OBJET : Affaires juridiques et commande publique - Concours de maîtrise d'œuvre relative à la construction d'un équipement aquatique à Venelles - Désignation du lauréat du concours

**MAÎTRISE D'ŒUVRE POUR LA CONSTRUCTION D'UN ÉQUIPEMENT AQUATIQUE
 COMMUNAUTAIRE À VENELLES**

PROCES VERBAL DU JURY DE CONCOURS

LES VESTIAIRES RATIONNELS LUMINEUX
 Les vestiaires individuels et groupes peuvent être mutualisés selon le taux de fréquentation. Grâce à des puits de lumière et ouvertures latérales, les vestiaires sont les lieux accueillants et lumineux.

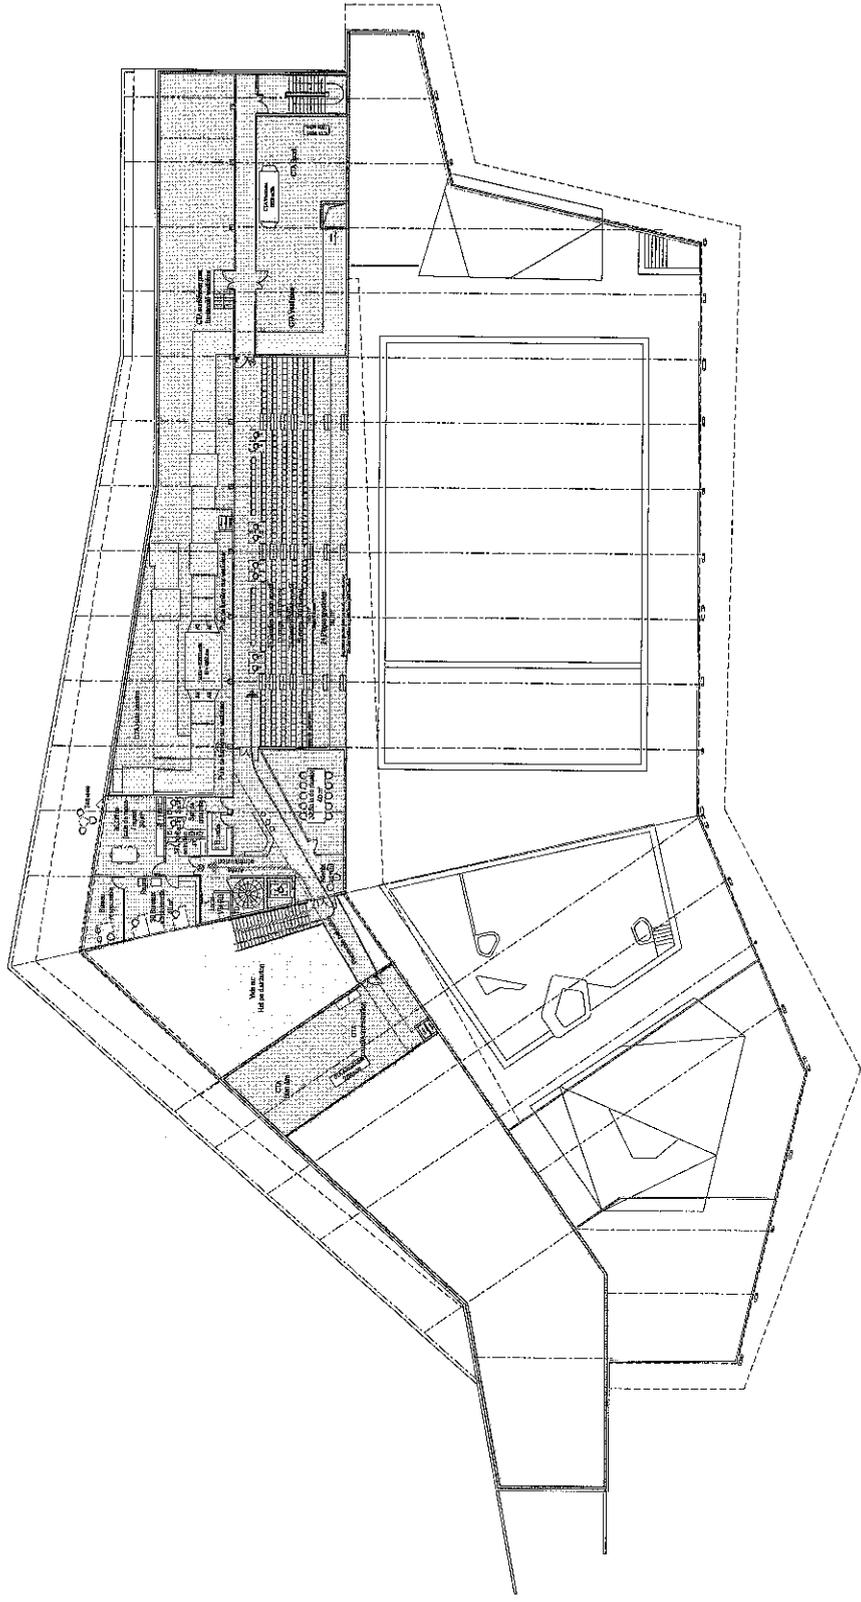
Le jury constate que le chiffrage est déséquilibré : il comprend une part importante allouée aux lots techniques tandis que le clos couvert n'est pas suffisamment valorisé (à revoir à la hausse de + de 1 300 000 €).

Implantation en crête, au centre de la parcelle, concentrant en une masse unitaire l'ensemble de l'équipement, en belvédère sur le site.

NB : Toitures jusqu'au sol, très contraignant à réaliser et complexe sur le plan de la maintenance et de la sécurité des usagers.

Le choix des équipements techniques semble satisfaisant (VMC double flux, chaudières bois en cascade). Toutefois, il convient de porter la plus grande attention sur le choix d'une chaufferie 100% bois, qui soulève aussi la question de la sécurité de la production de chaleur.
